Rapport de l'Inspection des installations classées

Visite d'inspection du 19/09/2023

LINIÈRE DU RESSAULT

Références : UBDEO.2023.10.357.ERC.AB
Code AIOT : 0100005278

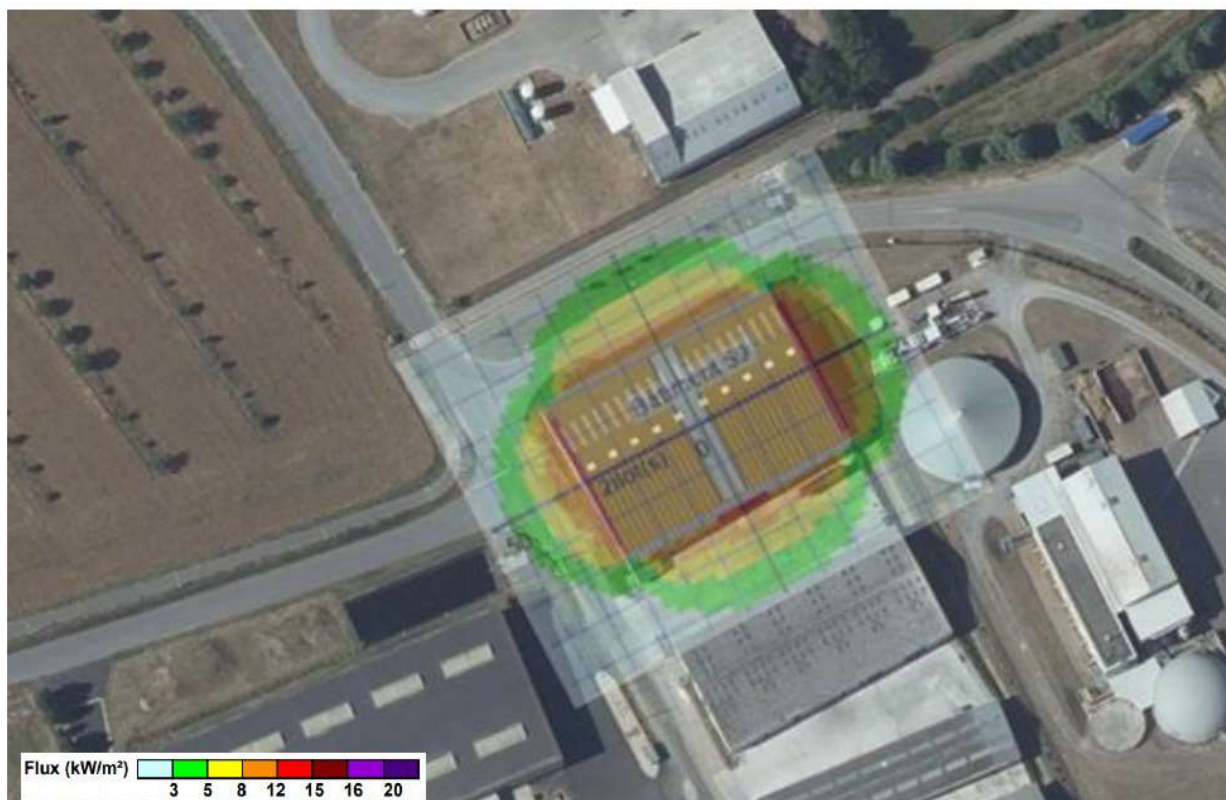
S'agissant du bâtiment S9, l'étude de flumilog indique en conclusion :

« [...]

Les parois extérieures de l'entrepôt bâtiment n° S9 ne sont pas suffisamment éloignées des limites du site d'une distance correspondant aux effets thermiques de 8 kW/m^2 (représentation de couleur orange sur la représentation graphique ci-dessous).

Par la non connaissance des installations du méthaniseur situées à l'Est du site, une étude plus précise doit être réalisée afin de s'affranchir de tous risques aux flux thermiques de 5 kW/m^2 et de 8 kW/m^2 .

Observations : Conformément aux conclusions de l'étude Flumilog, l'exploitant doit, sous un délai de 2 mois, compléter l'étude réalisée de manière à garantir l'absence d'effets domino sur l'installation de méthanisation en cas d'incendie du bâtiment de stockage de lin n° S9. Le cas échéant, des actions correctives devront être proposées (réduction des quantités de lin stockées, diminution de la taille des îlots, mise en œuvre de dispositions constructives complémentaires, etc.).

L'exploitant doit également, sous un délai de 2 mois, réaliser des actions visant à réduire les flux thermiques de 5 kW/m² correspondant aux effets létaux sur les voies de circulation et sur la parcelle voisine située à l'est.
